46. Sitzung des Bau- und Umweltausschusses **(öffentlich)**

Beginn: 17:00 Uhr Ende: 18:44 Uhr
Sitzungstag: 13. Dezember 2023
Sitzungsort: Sitzungssaal des Rathauses Ebermannstadt,
Franz-Dörrzapf-Str. 10

5.1. Bauantrag, Fl. Nr. 88, Gem. Breitenbach, Dachteilerneuerung mit Dachauf- und ausbau, Balkonabbruch und Neubau

2. Balkonanbau

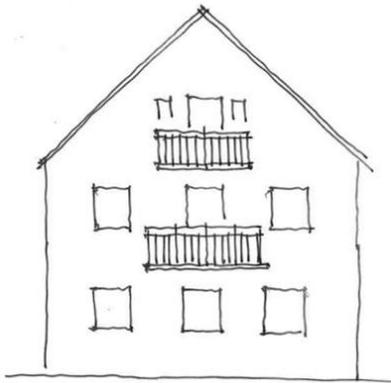
„Der am Westgiebel vorhandene OG-Balkon soll abgebrochen werden. Dafür soll auf der Südseite ein Anbau mit jeweils einem Balkon für Erdgeschoss, Obergeschoss und Dachgeschoss entstehen. Der Anbau ist im Dachgeschoss als Schleppegaube ausgebildet.

Nach § 8 (1) der Gestaltungssatzung der Stadt darf die Einzelbreite bei Schleppegauben max. 2,00 m betragen. Bei der Anordnung von zwei oder mehr Gauben darf die Gesamtlänge der Gauben insgesamt nicht mehr als 50% der Trauflänge der jeweiligen Dachseite betragen. Bei der Anordnung der Gauben ist ein Abstand zum Ortgang von mindestens 1,25 m einzuhalten. Diese Anforderungen werden mit der geplanten Gaube mit einer Breite von 2,50 m und einem Abstand von 1,20 m zum Ortgang nicht eingehalten. Ebenso beträgt die Summe der Gaubenlängen insgesamt ca. 14,50 m und damit mehr als 50 % der Gebäudelängen von 26,78 m.

Der Balkonanbau wirkt durch seine Höhe und den geringen Abstand zur Gebäudeecke unproportioniert und sehr dominant. Um die für die Wohnungen erforderlichen Außenwohnbereiche bereitstellen zu können, schlagen wir vor zu prüfen, ob auf den Balkonanbau verzichtet werden kann und dafür der axial am Westgiebel vorhandene Balkon erneuert und darüber eine weitere Balkonebene für das Dachgeschoss angeordnet werden kann. Der DG-Balkon müsste dabei etwas kleiner sein als der OG-Balkon. (Siehe nachstehende Prinzipskizze).

Da der Balkon – wie bisher - in den öffentlichen Raum des Gehsteiges ragt, wäre dazu die Zustimmung der Stadt erforderlich. Außerdem darf das Lichtraumprofil der Staatsstraße nicht eingeschränkt werden.“

Die Freifläche für die Erdgeschoss-Wohnung kann an der Südseite als Terrasse angeordnet werden.
